# FORUNDERSØGELSE FOR LANDANLÆG IFM. EN FAST FORBINDELSE MELLEM ALS OG FYN

RUTE 405  
TRAFIKSIKKERHEDSREVISION, TRIN 2

<input type="checkbox"/>	Revisionsrapport til projekterendes kommentering (dateret 27.06.2024)
<input type="checkbox"/>	Svar af projekterende (dateret 01.07.2024)
<input type="checkbox"/>	Revisors kommentar til projekterendes svar (dateret 02.07.2024)
<input type="checkbox"/>	Bygherre beslutning (dateret 19.08.2024)
<input checked="" type="checkbox"/>	Slutklæring (dateret 22.08.2024)

80700-RAD-TRA-NOTA-0006-TSR

Figur 4-1 Krydset med Stavensbølgade / Skakkenborg. Klip fra tegning 80700-1030.

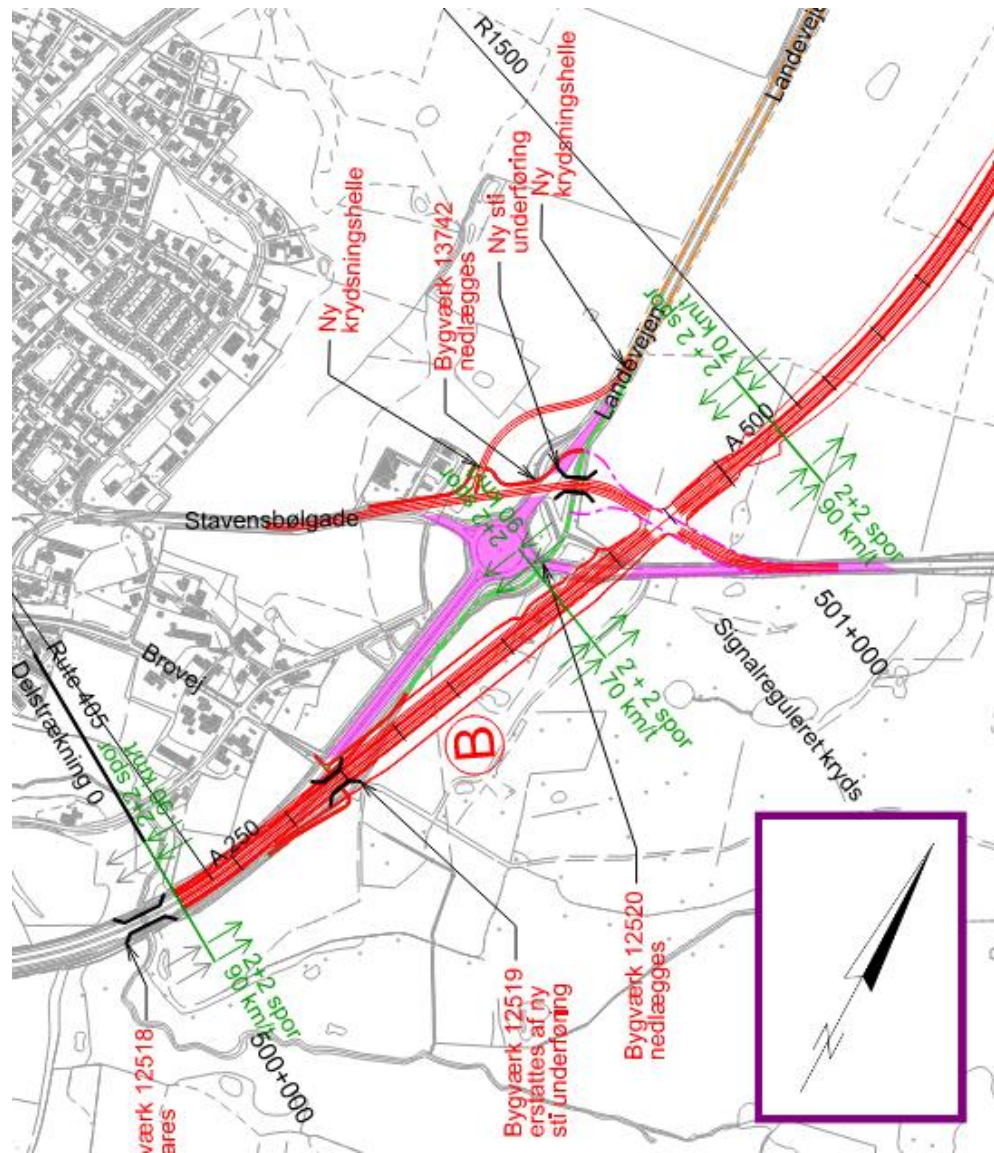
I krydset med Stavensbølgade / Skakkenborg foreslås eksisterende rundkørsel nedlagt og et nyt signalreguleret kryds etableret (Figur 4-1) med en variant med hankeanlæg (Figur 4-2).

Etablering af rundkørsler i stedet for signalregulerede kryds vil typisk betyde væsentlig lavere ulykkesfrekvens.

Der bør etableres rundkørsel i stedet for F-kryds med tilnærmelsesvist vinkelrette vejtilslutninger.

Trafiktallene er således:

Delstrækning	Basis 2040	Projekt 2040
Augustenborg – Ketting	15.000	18.670

Det er derfor vurderes nødvendigt med signalanlæg frem for rundkørsel, da en rundkørsel ikke har tilstrækkelig kapacitet.

Ok

Figur 4-3 Rudeanlæg med rundkørsel i den ene side og signalregulering i den anden side. Klip fra tegning 80700-1034.

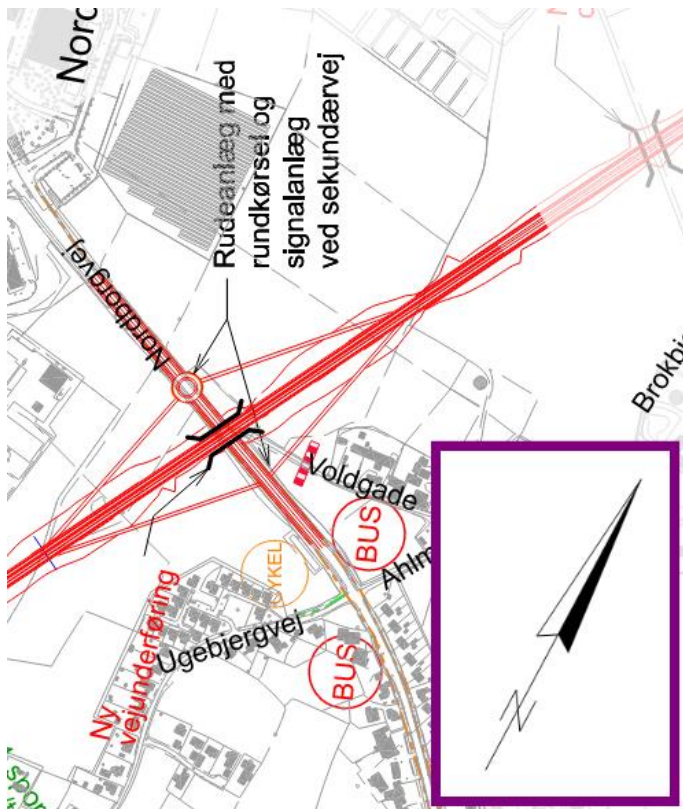
I tilvalg til Svenstrup Vest planlægges rudeanlæg med rundkørsel i den ene side og signalregulering i den anden side.

Etablering af rundkørsler i stedet for signalregulerede kryds vil typisk betyde væsentlig lavere ulykkesfrekvens.

Der bør etableres rundkørsel i begge kryds med tilnærmelsesvist vinkelrette vejtilslutninger.

**Revisors kommentar** Revisor vurderer, at en rundkørsel har kapacitet nok dette sted. Kapaciteten for denne rundkørsel bør beregnes. Forslag gentages.

Hovedfærdelsesretninger kommer fra syd og skal til venstre mod Nordborg. Det er derfor vurderes nødvendigt med signalanlæg frem for rundkørsel, da en rundkørsel ikke har tilstrækkelig kapacitet.

Det vurderes, at ruderanlægget skal etableres med rundkørsel mod Nordborg og signalanlæg mod Svenstrup, da dette vil have den mest effektive afvikling af

trafikken i spidsbelastningen. Denne fordeling af signalanlæg og rundkørsel er valgt aht. primærtrafikken, der kommer fra Sønderborg, kører fra ved ruderanlægget, og fortsætter mod Nordborg. Det er derfor nødvendigt med et signalanlæg i afkørslen på "Svenstrup-siden", for at undgå at den primære trafik skal hele vejen rundt i en rundkørsel, hvormed de vil optage kapacitet og "blokere" for de andre retninger. I rundkørslen på "Nordborg-siden" er der ikke samme udfordring med kapaciteten, da primærtrafikken blot skal ligeud. Samtidig kan primærtrafikken i modsat retning (Nordborg til Sønderborg) afvikles hurtigere i en rundkørsel end et signalanlæg, uden at optage meget kapacitet i rundkørslen.

**Bygherrens beslutning** Ok

Figur 4-4 Cyklistkrydsning af Nordbjergvej. Klip fra tegning 80700-1032.

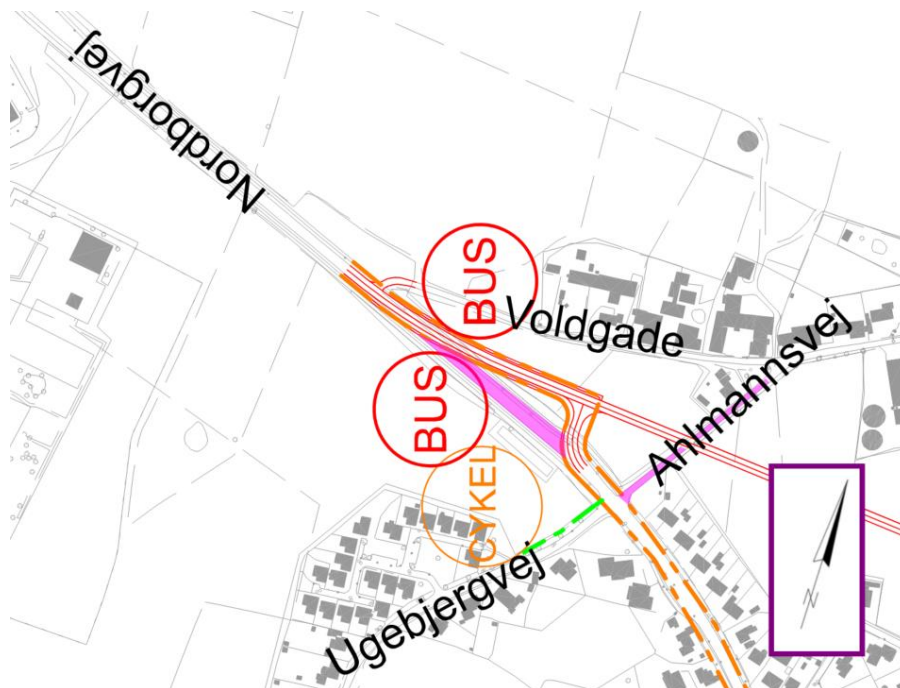
**Bemærkning** Cyklister skal krydse Nordbjergvej ved Ahlmannsvej/Ugebjergvej. Der er risiko for påkørsel.

- Anbefaling** Der bør etableres en krydsningshelle i krydset.
- Hvis der påtænkes at den nye vej mod øst har vigepligten, anbefales krydsets geometri ændret således at den nye vej føres vinkelret ind på Nordbjergvej.
- Projekterendes svar** Vejen mod syd har vigepligten, så krydsningshelle indarbejdes på den nye vej mod øst. Vejen forventes dog ret trafikeret, så en stiunderføring bør overvejes i næste fase af projektet, hvor de aktuelle geometriske forhold er bedre kendte.
- Revisors kommentar** Revisor noterer, at dette revideres i forbindelse med næste fase.
- Bygherrens beslutning** Krydsningshelle eller stitunnel indarbejdes i næste fase. Der er ikke afsat midler til stitunnel i denne fase.
- Revisors slutkommentar** Bygherrens beslutning tages til efterretning.
